Byggherre felles		
E Føde og barsel, føde-obs, føde- og gynmottak og		
Dato/tid: 31.05.2023 08:30	Lokasjon: Forskningsparken	
Ansvarlig Elisabeth Sogstad Grannes		Neste møte i serien
Beskrivelse Møte 1, pulje 1 medvirkning funksjonsprosjektet		
Agenda		
001 <input type="checkbox"/>	Deltakere Se vedlagt fil for deltagere i møtet Deltakere gruppe E Føde mv møte 1 _ 31.05.2023.pdf	
002 <input type="checkbox"/>	Agenda - Velkommen – presentasjon av deltakere i møtet v/fagkoordinator - Status for funksjonsområdet v/fasilitator - Tilbakemeldinger fra medvirkningsgruppen til romskisser og spørsmål som er oversendt - Gjennomgang av gruppens kvalitetssikring av romfunksjonsprogram og utstyrsliste (for unike rom og rom med avvik) - Oppsummering (punkter til arbeidslogg – åpne og lukkede saker) - Eventuelt Innspill fra MV gr E til medvirkningsmøte 01 _ 31. mai 2023.docx Møte 01 pulje 1 - E Føde og barsel, føde-obs, føde- og gynmottak og føde -/gynpol - NSA

Medvirkning Funksjonsprosjekt – møte 1

Medvirkningsgruppe E Fødsel og barsel, Fødeobs, Føde- og gyn mottak, NSA

Planutsnitt 04.01.322 Desinfeksjon, lite

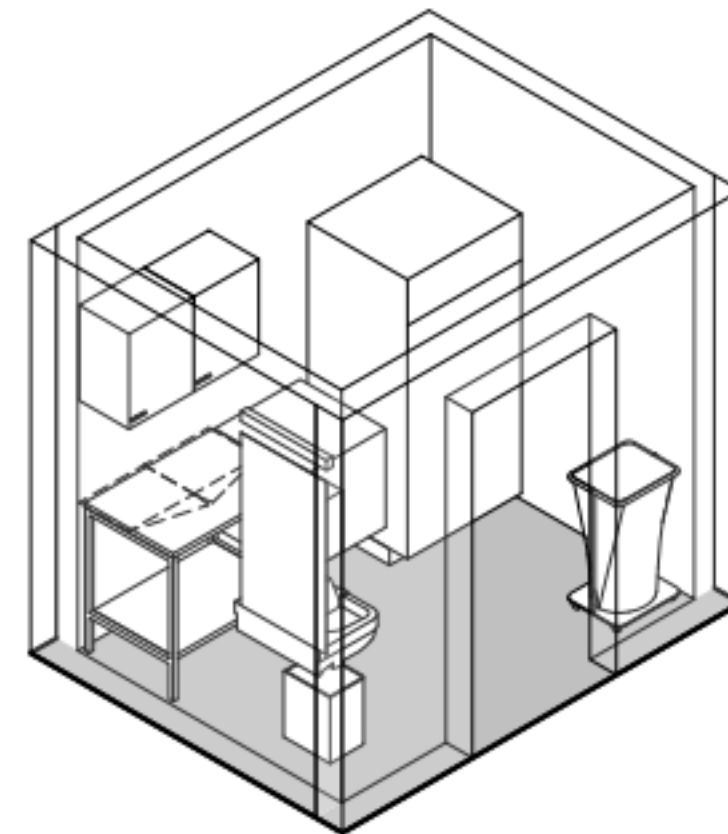
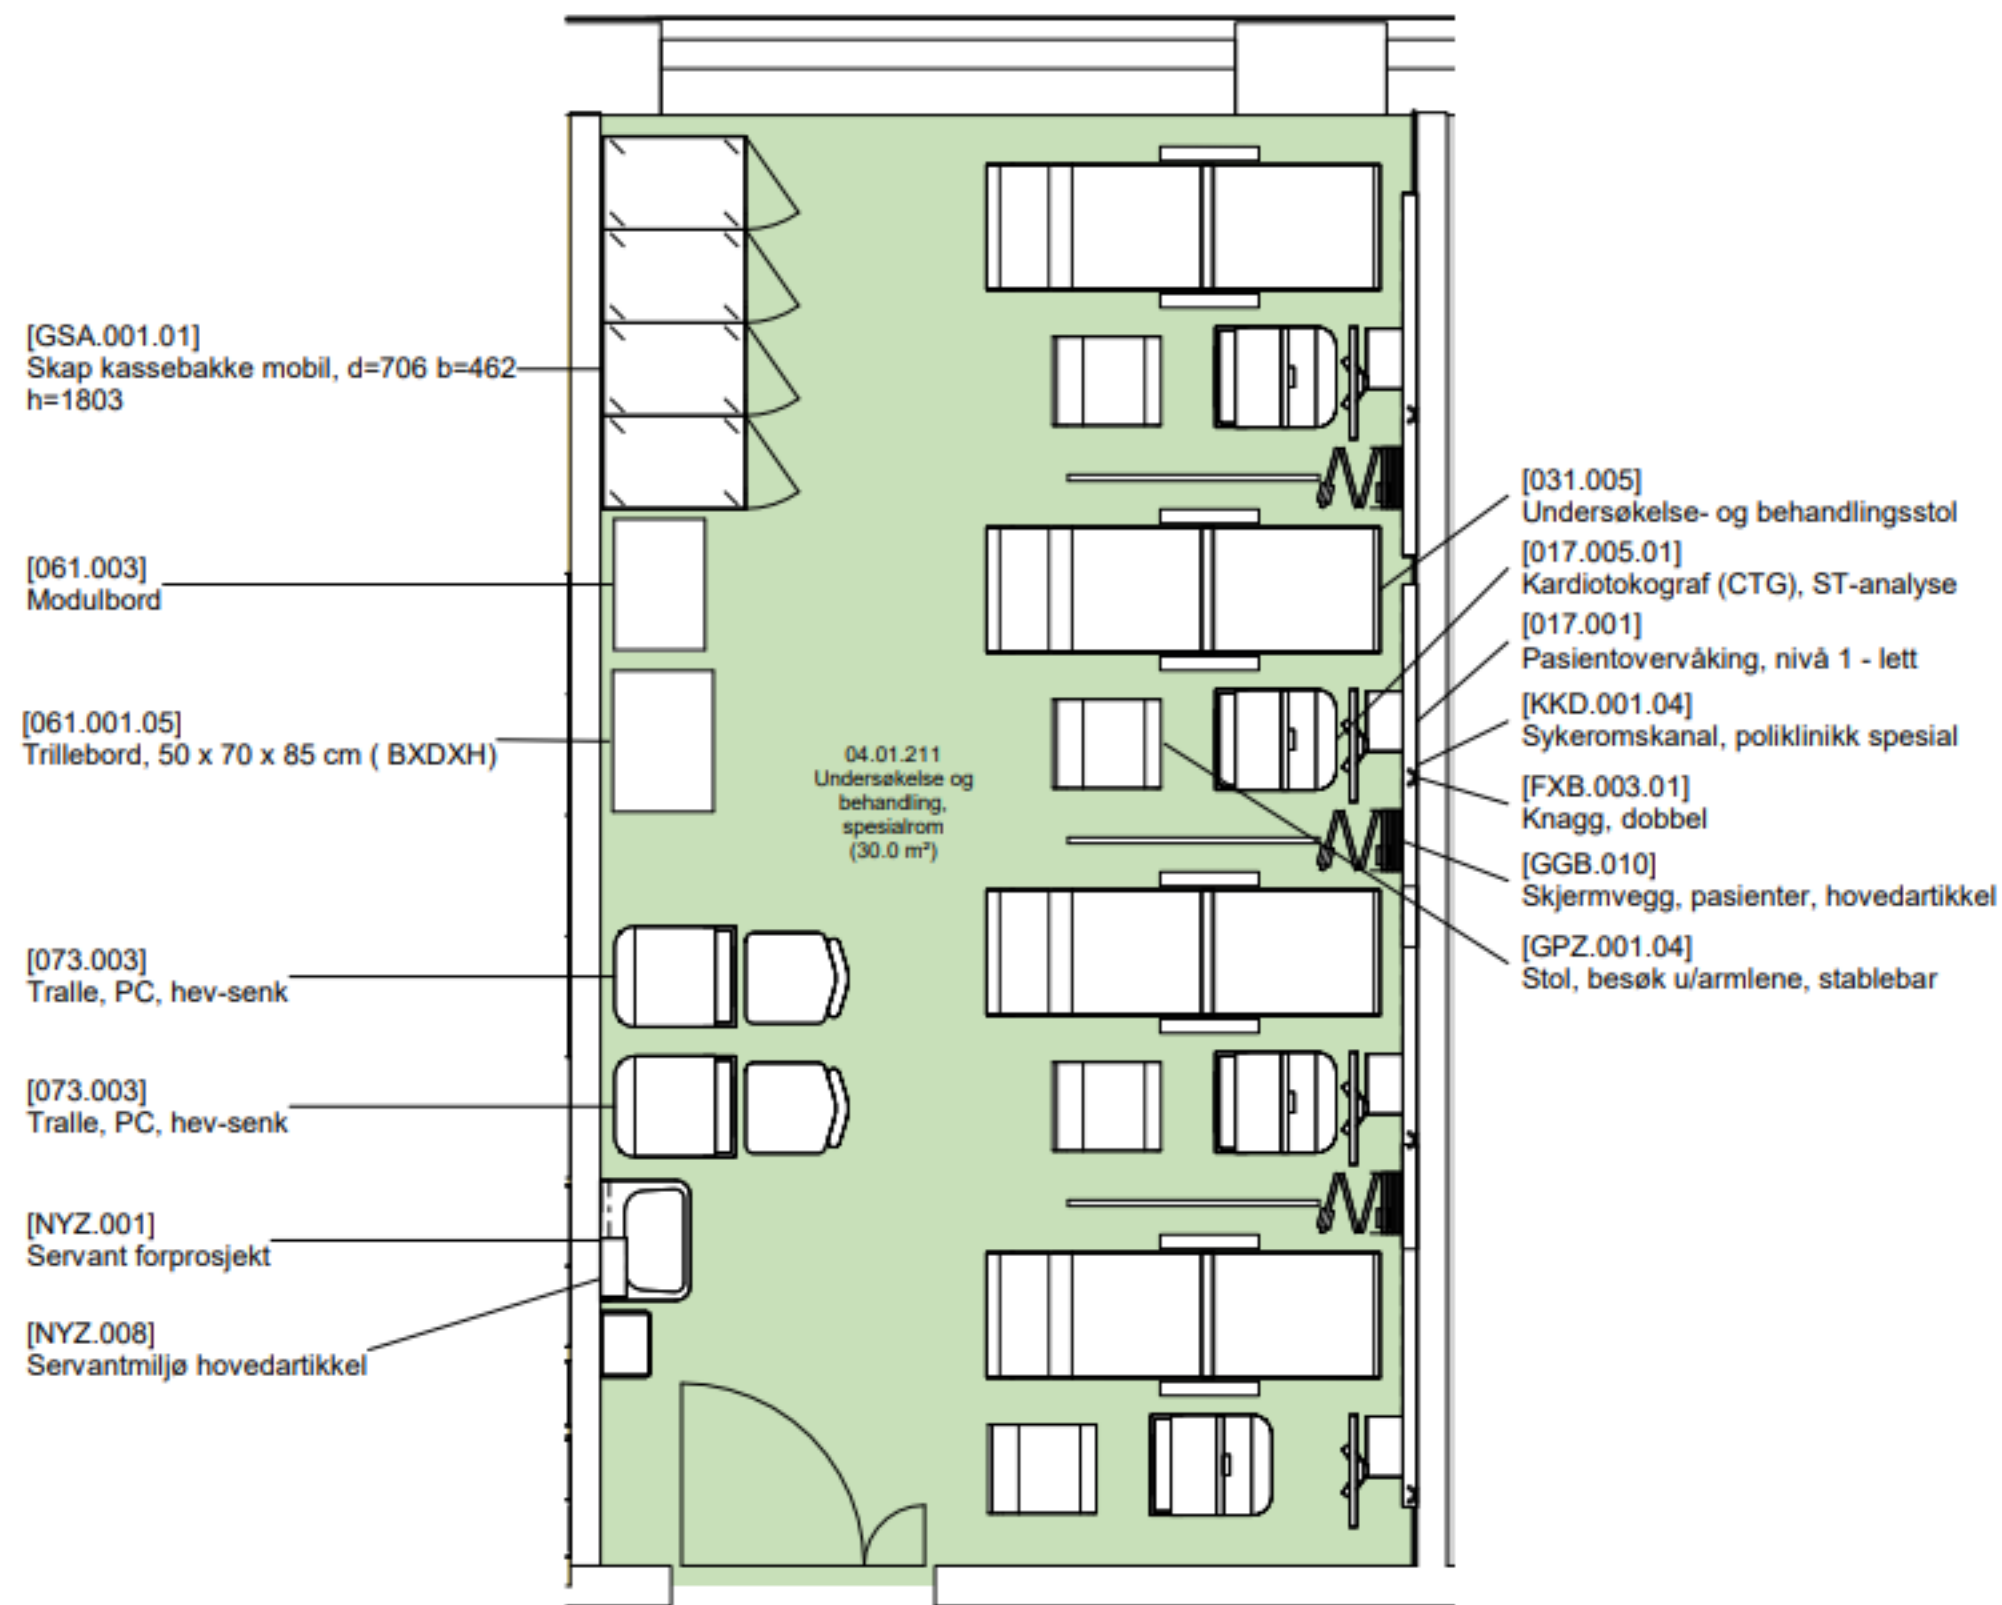
1. Ønske om kombimaskin vaskemakin/tørketrommel for hurtig vask og tørk av CTG belter.
2. OK
